ИС/18
 от ---.---.2018 г.

Информационное сообщение по системе прогностики и удаленного мониторинга ПРАНА

Рис.1 Переход в диффузию 08.09.2018 г.

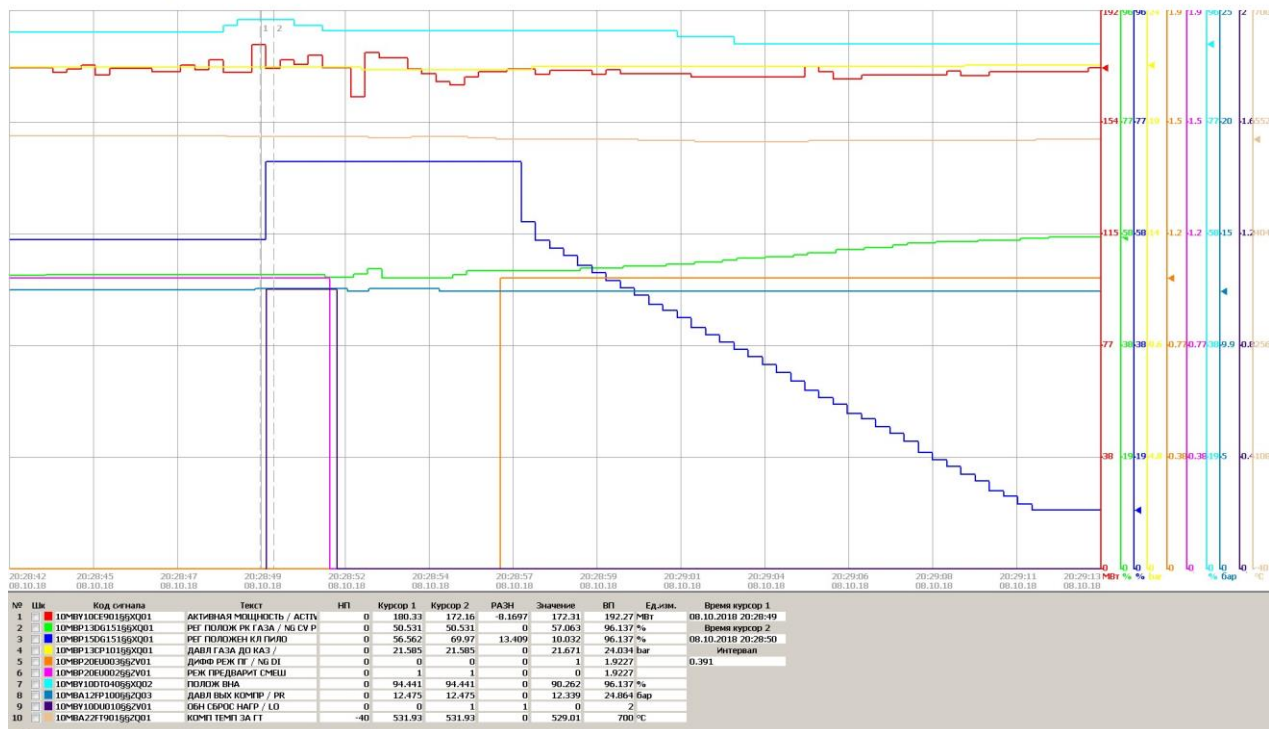
---.---.2018 г. в 20:29 системой прогностики и удаленного мониторинга ПРАНА выявлено изменение технического состояния ГТУ, связанное с переходом из режима предварительного смешивания в диффузионный режим горения при нагрузке 171 МВт и скорректированной температуре за ГТ 531 °С.

1. ---.---.2018 г. в 20:28:50 автоматически был выполнен быстрый (нештатный) переход в диффузию с предварительного смешивания по причине сброса нагрузки (рис.1).
2. В ходе анализа Журнала событий также выявлены периодические прохождения сигнала (см. рис.2, отмечено штриховкой):

Рис.2. Прохождение сигнала 10MBP13DG151||XM03 ---.---.2018 г.

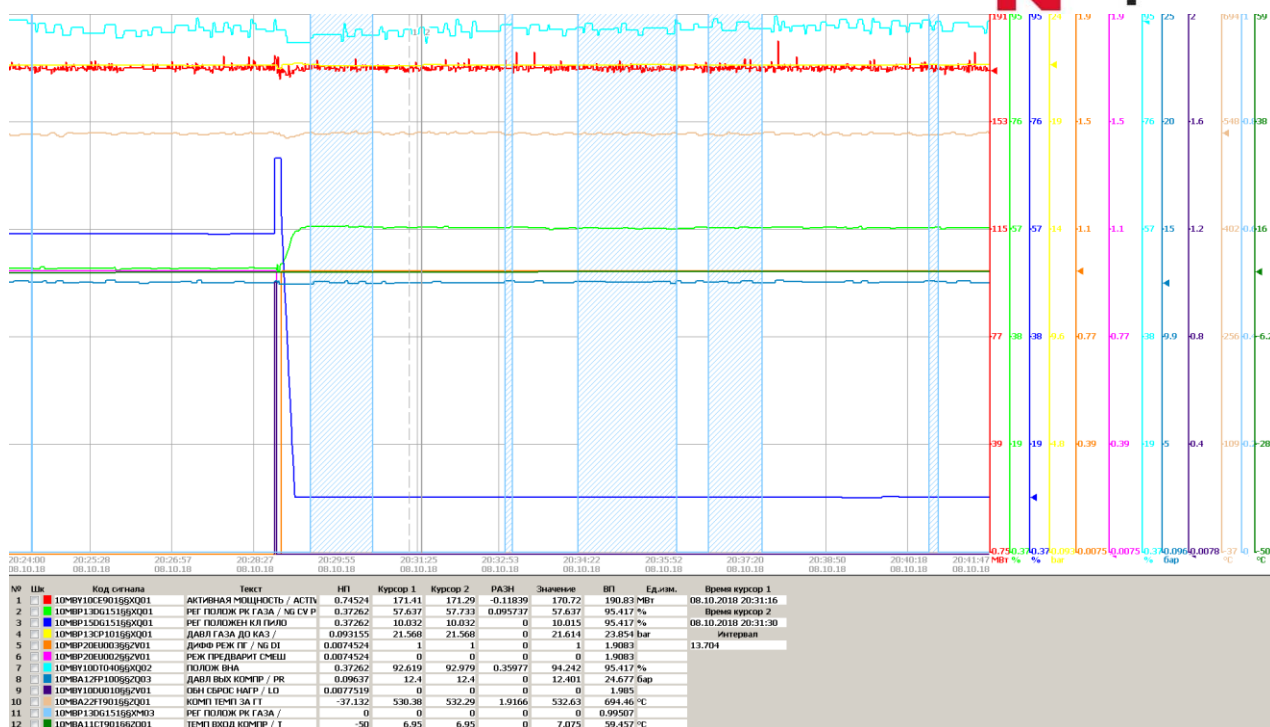
10МВР13DG151|XМ03 РЕГ ПОЛОЖ РК ГАЗА / NG CV POSN CTRL РАБ ТОЧКА

Прохождение данного сигнала говорит о том, что абсолютное значение выхода контроллера положения для управляющего клапана природного газа (11MBP13AA151) превышает заданный верхний предел.

- Оказывается воздействие на правильное функционирование управления положениями управляющего клапана природного газа (11MBP13AA151);
- Исполнительный механизм должен быть проверен и сброшен при следующем простое турбины.

Таким образом, неправильное функционирование клапана природного газа может привести к сбоям в работе системы газораспределения и отклонениям в режиме горения.

1. Проверить клапан на наличие механических и/или электрических повреждений, а также проверить ход клапана с сопоставлением положения по месту и на АРМе оператора.
2. Проверить катушки с сервоприводом на обрыв проводов.
3. Проверить сервоклапан на износ (гибкий шланг, возвратная пружина, управляющий поршень и т.д.).
4. Проверить характеристики гидравлического масла (температура, вязкость, поглощение влаги).
5. Точка регулировки должна быть проверена и, при необходимости, установлена на нормальное значение техником системы АСУ. Если отклонение > 5% обратиться в компанию, ответственную за сервисное обслуживание или к заводу-изготовителю Оборудования.
